**Avis de la Mission Régionale d'Autorité environnementale  
de Nouvelle-Aquitaine relatif au projet d'extension de stockage d'alcool de  
bouche du site Hennessy  
dans la commune de Cherves-Richemont (16)**

n°MRAe 2023APNA32

dossier P-2023-15156

**Localisation du projet :** Commune de Cherves-Richemont (16)  
**Maître(s) d'ouvrage(s) :** Société Hennessy - Chais Haut Baignolet  
**Avis émis à la demande de l'Autorité décisionnaire :** Préfète de la Charente  
**en date du :** 11 décembre 2023  
**dans le cadre des procédures d'autorisation :** Autorisation environnementale (ICPE)  
l'agence régionale de santé et la préfète de département au titre de ses attributions dans le domaine de l'environnement ayant été consultées.

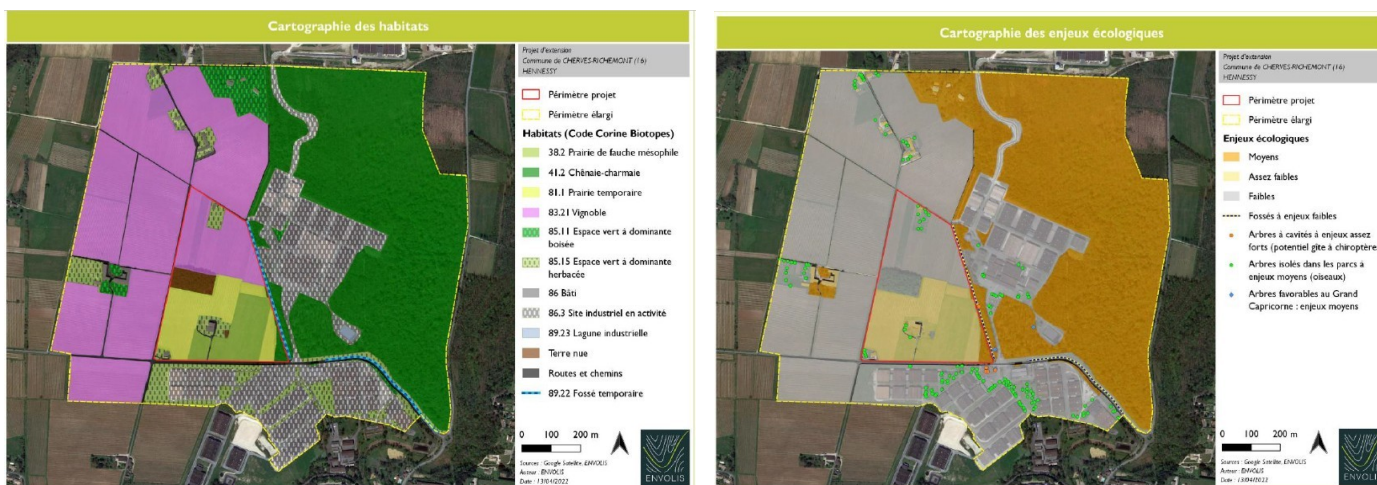
**La MRAe relève que les zones humides n'ont pas été caractérisées selon les dispositions de l'article L. 211-1 du Code de l'environnement (critères alternatifs pédologique et floristique). L'étude mérite d'être complétée sur ce point.**
